LA COMMISSION DU BUREAU D'AUDIENCE SUR L'ENVIRONNEMENT

PROJET D'OUVERTURE ET D'EXPLOITATION
D'UNE MINE D'APATITE À SEPT-ÎLES

REGROUPEMENT POUR LA SAUVEGARDE DE LA GRANDE BAIE DE SEPT-ÎLES

SEPTEMBRE 2013

Trous 10-69; 96-29; 10-229; 96-27; 10-187; 10-188; 10-189

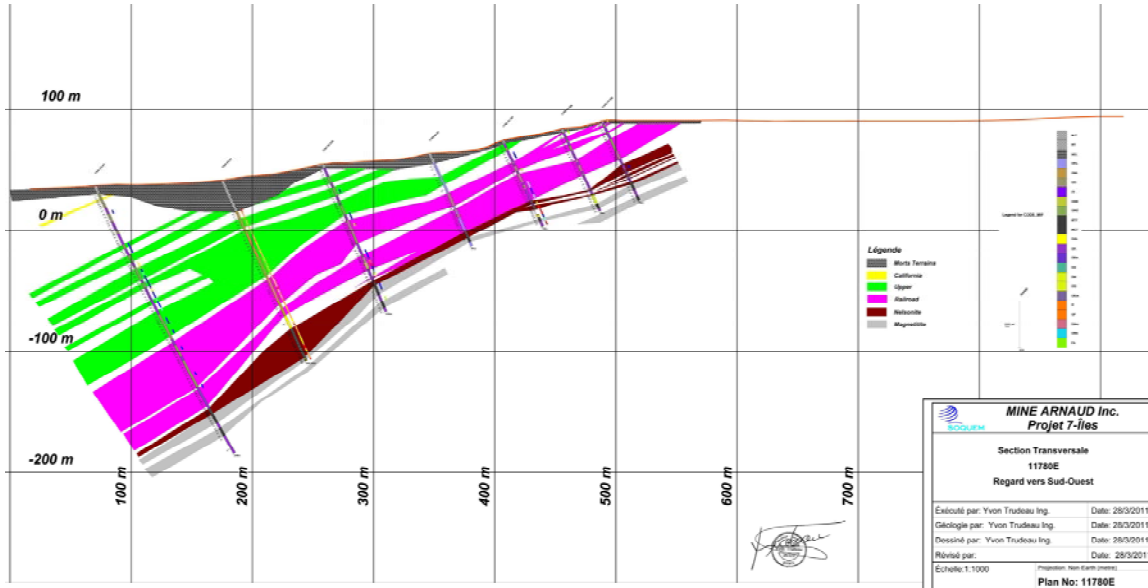
Nous avons demandé à plus d'une reprise les maximum et minimum, ainsi que les moyennes, pour chaque élément, pour le minerai et les stériles en haut de l'unité à nelsonite et en bas de l'unité à nelsonite, sans réponse. Par exemple, quand Mine Arnaud dit que la magnétitite sous la nelsonite est considérée comme du stérile, nous pensons qu'il n'est pas possible qu'une compagnie creuse juste pour entreposer du stérile. Quand elle nous dit que la durée de vie de la mine passe de 23 à 28 ans sans changer l'empreinte du projet, nous voudrions bien savoir ce qui a changé afin de voir les changements dans les impacts. Est-ce un agrandissement vers l'est qui justifie la durée de vie plus longue, comme mentionné dans le document DA51.1, p. 323 ?

Est-ce une fosse plus profonde pour aller chercher la magnétitite? Est-ce une plus grande partie du stérile (moins de 2,4% d'apatite) qui passera au concentrateur et donc qui sera broyée avec des impacts sur la qualité de l'air et sur le parc à résidus? Dans le rapport de forage 2010, nous trouvons des figures comme les suivantes, décrivant le gisement : Où seraient les stériles, selon la couleur, dans ces 2 cas suivants et quel volume cela représenterait-il? Sur les schémas ci-dessous, quelles seraient les couleurs de ce qui passerait au concentrateur? Est-ce que le 1,21 tonnes de stérile pour 1 tonne de minerai est maintenu ou si ce ratio a changé depuis que la durée de vie de la mines est rendue à 28 ans? (gris pâle à la base : magnétitite; rouge : nelsonite; rose : Railroad; vert : Upper; jaune : California; gris foncé : mort terrain.
